Autorité environnementale

Avis délibéré de l'Autorité environnementale sur la régularisation d'une hélistation à Port-Joinville sur l'île d'Yeu (85)

n°Ae: 2016-05

Figure 4 : Schéma des axes de décollage et d'atterrissage sur l'hélistation. Les axes actuels apparaissent en jaune tandis que les axes du projet sont figurés en rose. (Source : dossier)

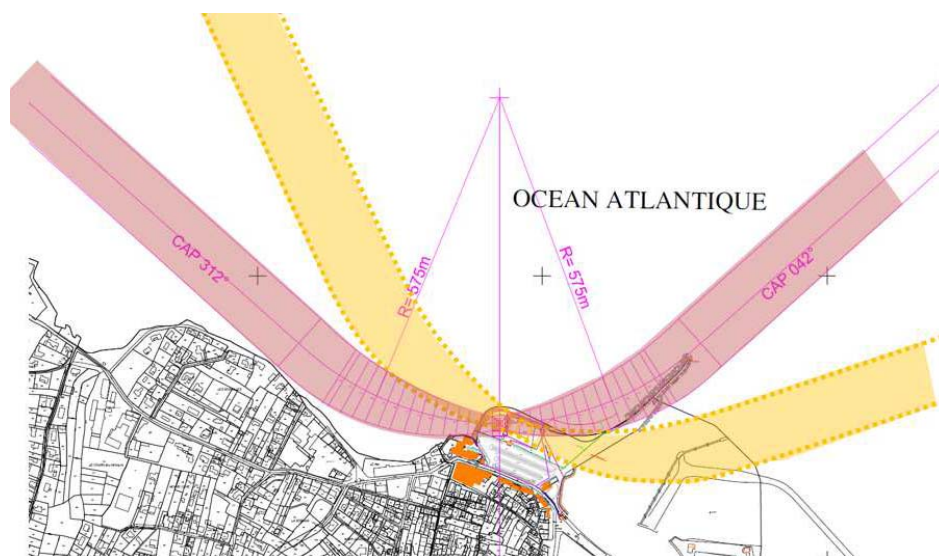
- les axes de vol retenus dans le cadre du projet sont situés plus près des habitations que les axes actuels (voir figure 4).

Pour ces raisons, l'Ae considère qu'une nouvelle campagne de mesures du bruit est nécessaire pour évaluer les impacts du projet.

L'Ae recommande de réaliser des nouvelles mesures du bruit sous les axes d'approche des hélicoptères.
